## **DÉVELOPPEMENT D'UN PARC ÉOLIEN — MATANE**

# **Étude d'impact sur l'environnement déposée au ministre de l'Environnement**

### **RAPPORT COMPLÉMENTAIRE**

**Figure 1** Niveau de pression sonore en fonction de la distance entre les éoliennes et le point récepteur

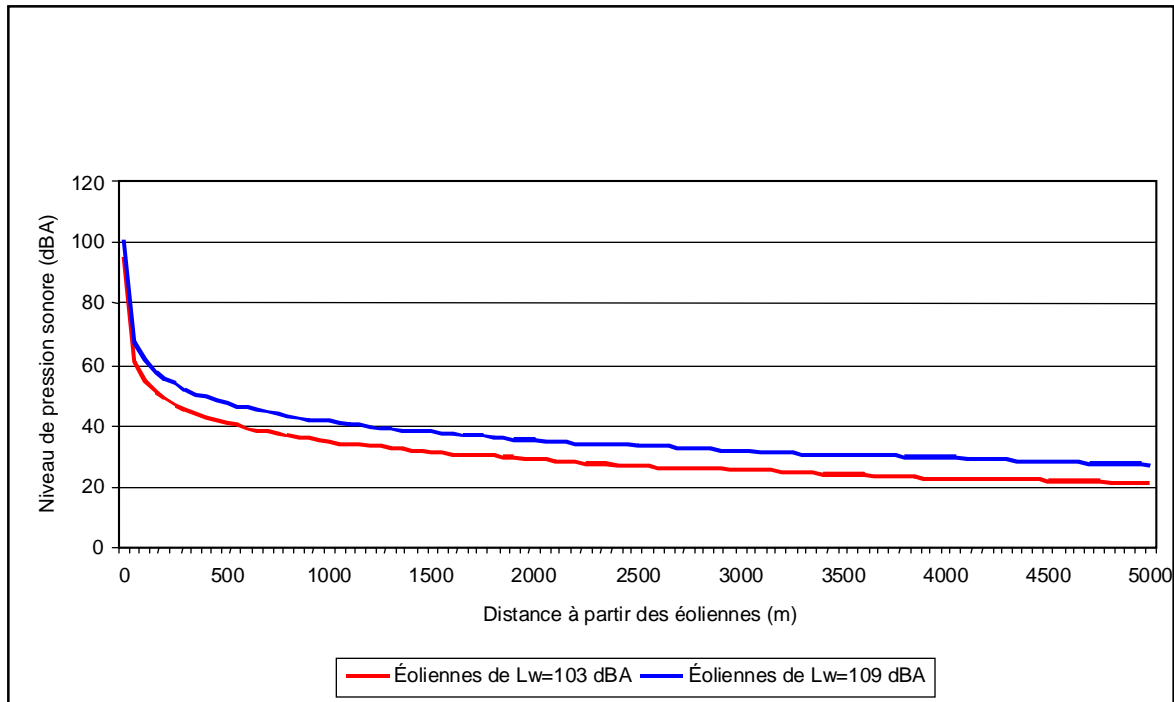
**QC-54** Selon leurs caractéristiques, les éoliennes ont des courbes différentes du niveau de bruit perçu en fonction de la distance. Présenter ces courbes pour les types d'éoliennes les plus susceptibles d'être utilisées pour la réalisation de ce projet.

Les courbes de niveau de bruit en fonction de distance pour deux types d'éoliennes du modèle 1.5sl/sle 50&60 Hz103 dBA de GE (  $L_w = 103$  dBA) et du modèle V90-3.0 de Vesta ( $L_w = 109$  dBA)
